**SOLICITATION AMENDMENT  
MODIFICATION DE L'INVITATION**

<b>Title - Sujet</b> réfection à l'annexe de l'édif	
<b>Solicitation No. - N° de l'invitation</b> EJ078-182193/A	<b>Amendment No. - N° modif.</b> 004
<b>Client Reference No. - N° de référence du client</b> 20182193	<b>Date</b> 2018-03-26
<b>GETS Reference No. - N° de référence de SEAG</b> PW-\$\$\$FG-362-74521	
<b>File No. - N° de dossier</b> fg362.EJ078-182193	<b>CCC No./N° CCC - FMS No./N° VME</b>
<b>Solicitation Closes - L'invitation prend fin at - à 02:00 PM on - le 2018-04-10</b>	<b>Time Zone</b> Fuseau horaire Eastern Daylight Saving Time EDT
<b>F.O.B. - F.A.B.</b>	
<b>Plant-Usine:</b> <input type="checkbox"/> <b>Destination:</b> <input checked="" type="checkbox"/> <b>Other-Autre:</b> <input type="checkbox"/>	
<b>Address Enquiries to: - Adresser toutes questions à:</b> Kelly, Jessica	<b>Buyer Id - Id de l'acheteur</b> fg362
<b>Telephone No. - N° de téléphone</b> (873) - ( )	<b>FAX No. - N° de FAX</b> ( ) -

1. Reporter la date de clôture au **mardi 10 avril 2018 à 14 h**
  2. Question et Réponse des soumissionnaires
  3. Addenda 002
  4. Addenda 003
-

## **ADDENDA 002**

EX

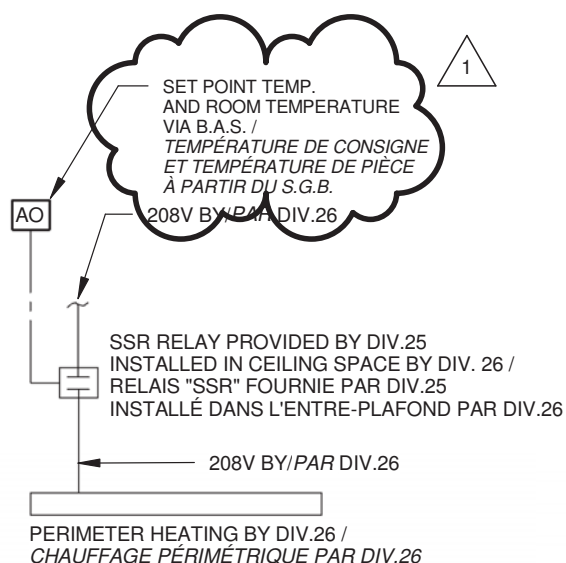
- .2 Remplacer note 16 avec:
    - 16 ENLEVER LA FINITION DE PLANCHER DANS TOUTES LES ESPACES AFFECTÉE PAR UN NOUVEAU MATÉRIEL DE PLANCHER.
- .8 M-001 Légende mécanique, rév. 1 (Dessin modifié, croquis SKT-01 émis)

- .1 Supprimer entièrement la légende des équipements de protection incendie.  
Remplacer par la légende des équipements de protection incendie selon le croquis SKT-01 joint au présent addenda.

SEMI-RECESSED FIRE EXTINGUISHER & CABINET (SEE SPECIFICATIONS FOR DESCRIPTION)  
 ARMOIRE ET EXTINCTEUR PORTATIF SEMI-ENCASTRÉS (VOIR DESCRIPTION AU DEVIS)

SURFACE MOUNTED FIRE EXTINGUISHER (SEE SPECIFICATIONS FOR DESCRIPTION)  
 EXTINCTEUR PORTATIF EN SURFACE (VOIR DESCRIPTION AU DEVIS)
